Referencia: *Estudio de Impacto Ambiental Categoría II – Rehabilitación y Financiamiento de las Calles del distrito de Colón. Puentes Vehiculares (Nuevo México, Polvorín, Brook # 1, Brook # 2 y Brook # 3).*
Asunto: *Entrega de Respuesta a Nota de ampliación DEIA-DEEIA-AC-0084-2907-2024.*

**RESPUESTA A NOTA DE AMPLIACIÓN N° DEIA-DEEIA-AC-0084-2907-2024 PARA EL
ESTUDIO DE IMPACTO AMBIENTAL CATEGORIA II**

**PROYECTO:
“REHABILITACIÓN Y FINANCIAMIENTO DE LAS CALLES DEL DISTRITO COLÓN.
PUENTES VEHICULARES (NUEVO MEXICO, POLVORÍN, BROOK#1, BROOK#2 Y
BROOK#3)”**

**PROMOTOR:
MINISTERIO DE OBRAS PÚBLICAS**

Fuente: Índice de vulnerabilidad al cambio climático de la República de Panamá
2021.

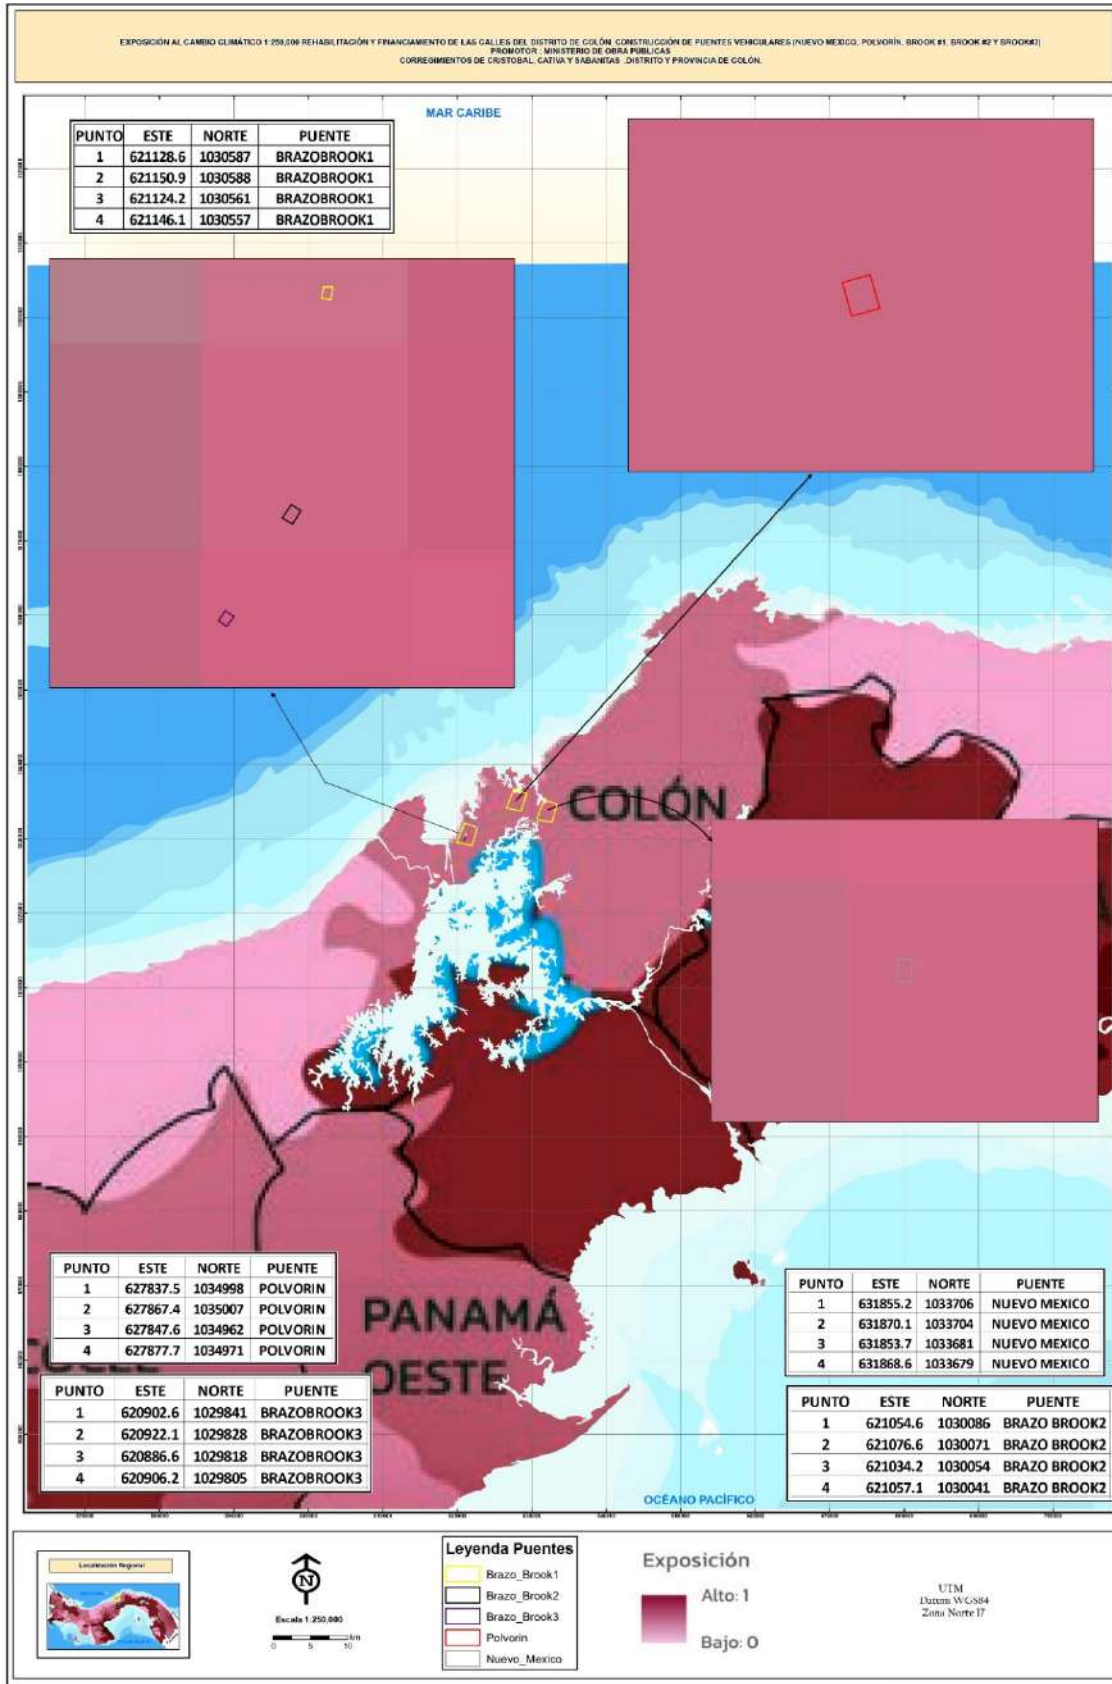
- La sensibilidad se debe evaluar con relación al futuro entendiendo la vulnerabilidad, los riesgos climáticos y sus amenazas. El Promotor deberá mejorar la siguiente información necesaria:
 - a. Debe plantear claramente como el cambio climático afectará al proyecto en el presente y futuro.

Valorando los datos del Mapa de **exposición** del índice de vulnerabilidad al cambio climático de la República de Panamá donde se puede inferir un valor entre “**medio**” según la resolución de pixeles de la imagen disponible rasterizada de este mapa.

Capacidad Adaptativa

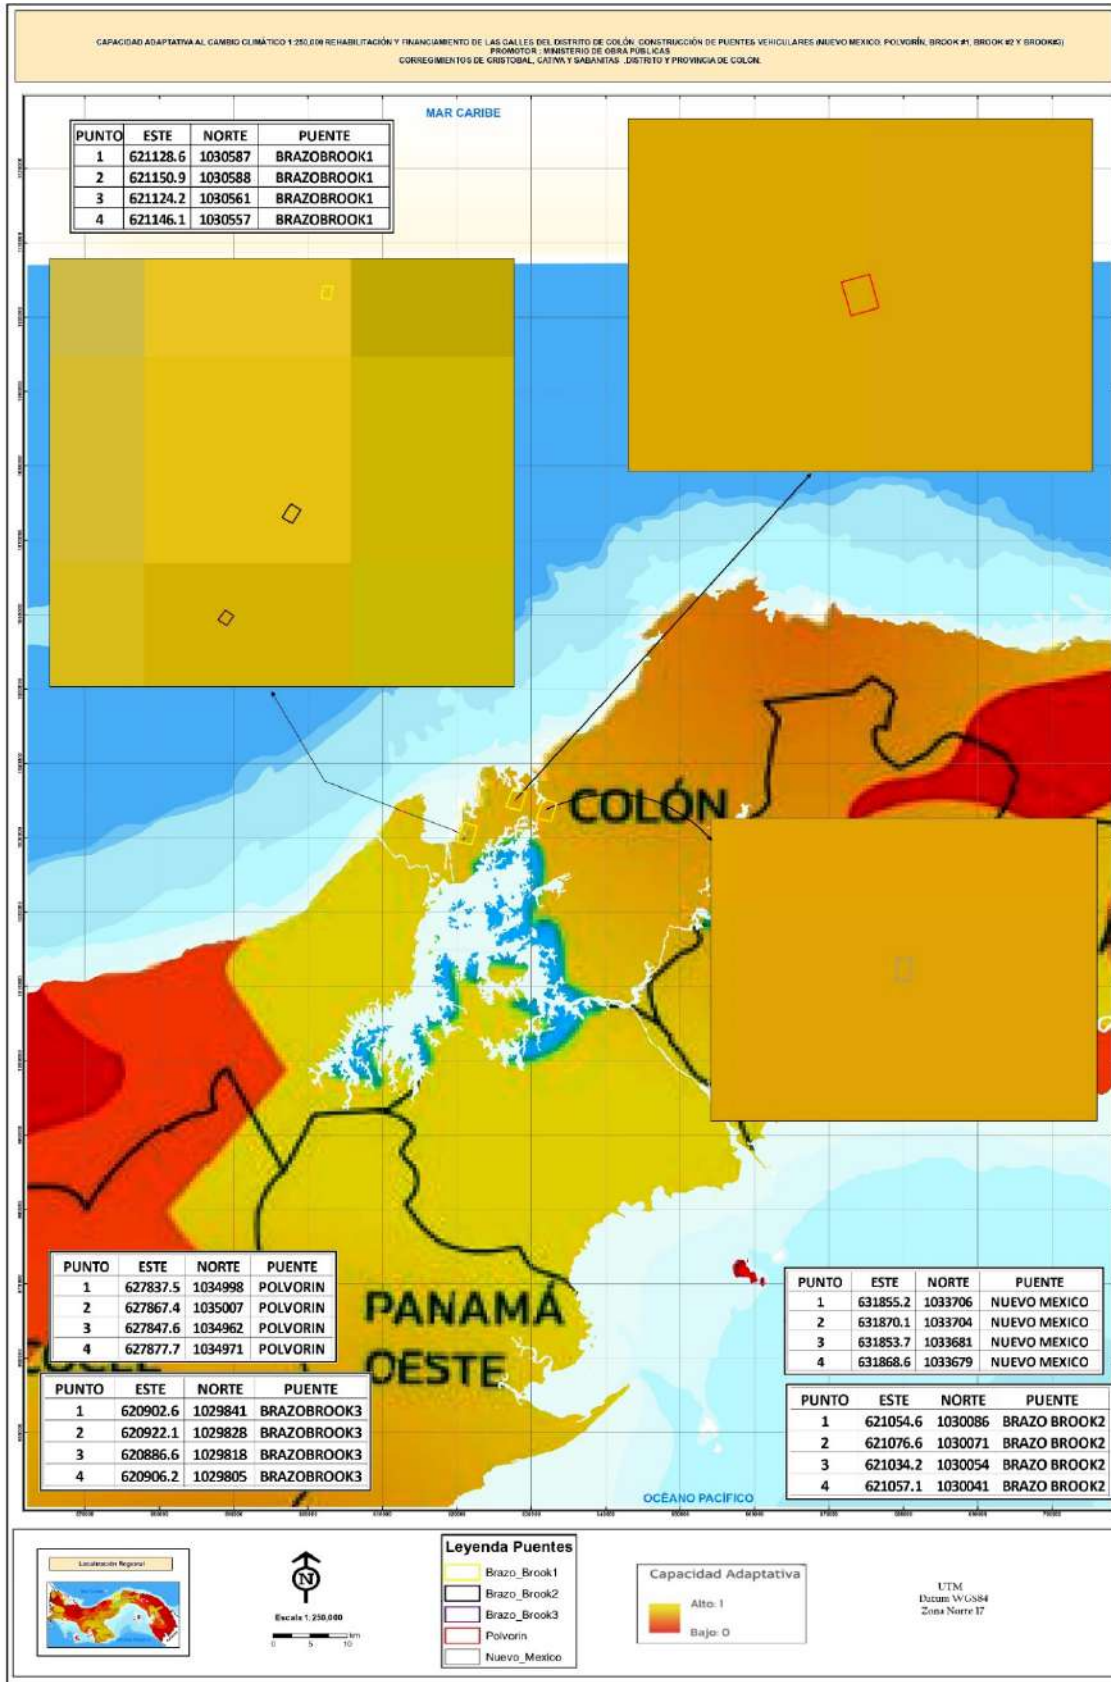
- La capacidad adaptativa se despliega como las condiciones de los diversos sistemas en poder afrontar las perturbaciones provocados por los fenómenos climáticos. El análisis de este punto con lleva que el experto pueda responder a diversas preguntas o bien el público pueda responder a las diversas reacciones y tener el conocimiento de cómo puede responder a diversas condiciones o amenazas climáticas. Presentar las preguntas y sus respuestas para establecer la capacidad adaptativa.

R= Como ya se ha establecido previamente que capacidad adaptativa es: “La capacidad de un sistema para ajustarse al cambio climático (incluida la variabilidad climática y los eventos extremos), moderar los daños potenciales, tomar ventaja de las oportunidades y enfrentar las consecuencias”, por tanto nuestro análisis ha determinado que la capacidad adaptativa para nuestro proyecto se pudiese catalogar como “alta” tomando en cuenta que “daño a infraestructura” y “acceso a recursos” serán la principal condicional para este proyecto pero la zona se encuentra conectada por rutas alternas viales, centros de salud y se ubica en un entorno urbano desarrollado bajo estructuras administrativas consolidadas, por lo que la apreciación concuerda con lo establecido según la escala de la resolución de pixeles de la imagen disponible rasterizada de este mapa.
